**Memoriu de prezentare
pentru revizuirea acordului de mediu pentru proiectul
„Autostrada Sibiu – Pitești” pentru modificările apărute în
secțiunea 1 Sibiu – Boița, secțiunea 4 Tigveni – Curtea de
Argeș și secțiunea 5 Curtea de Argeș – Pitești**

IUNIE 2022

Figura 1. Nod rutier Curtea de Argeș, km 92+245 (conexiune cu DN 73C)

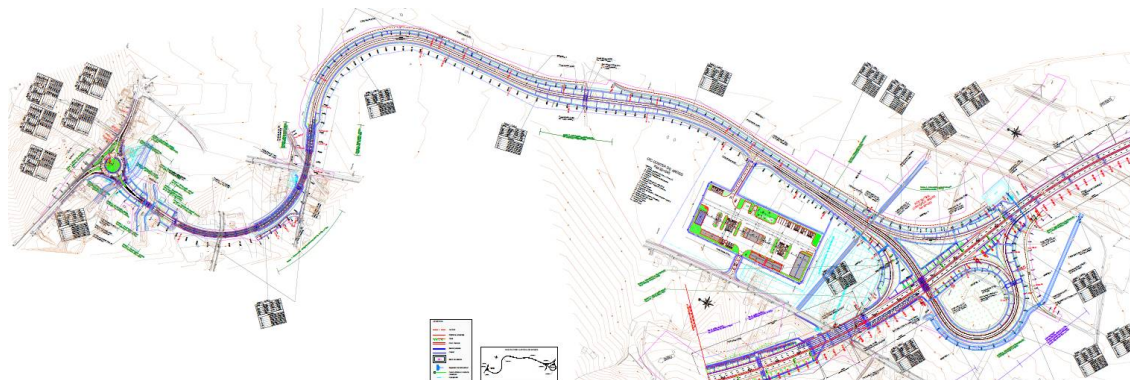
Nodul rutier Curtea de Arges, km 92+245, situat la vest de municipiul Curtea de Arges, este un nod de tip trompeta, care asigura legatura dintre autostrada si DN 73C, Curtea de Arges – Rm Valcea, racordarea cu DN73C facandu-se cu o giratie.

Figura 4. Configurația sensului giratoriu de la nodul rutier Curtea de Argeș

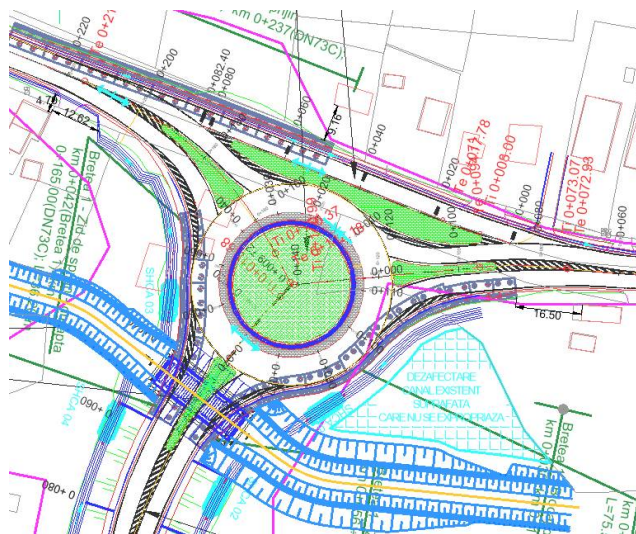
- prin modificarea sensului giratoriu de la nodul Curtea de Argeș se va evita demolarea locuinței dinspre nord - vest. În partea de nord – est se amenajează amplasamentul drumului național DN 73C.

Figura 5. Configurația sensului giratoriu de la nodul rutier Bascov

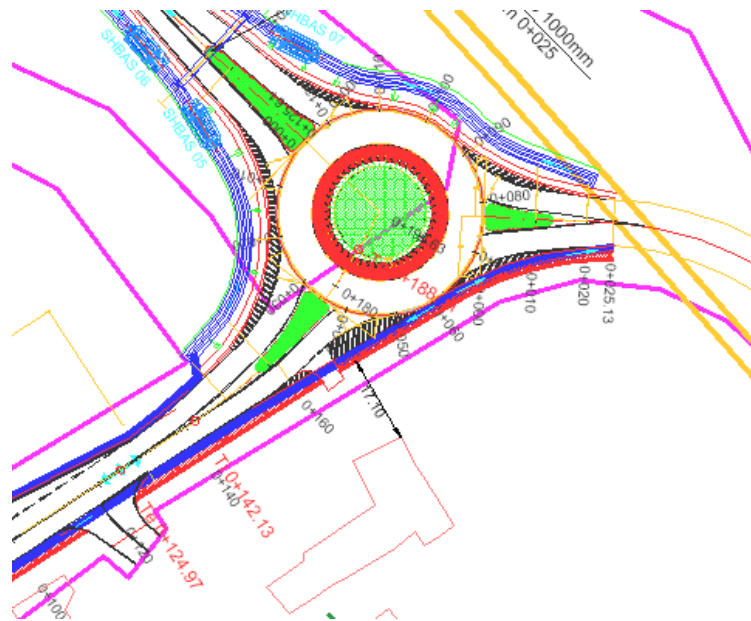
- În urma modificării sensului giratoriu ce asigură accesul în centrul de întreținere și coordonare de la nodul rutier Bascov, sensul giratoriu fiind translatat către nord-est fără a afecta locuințe.
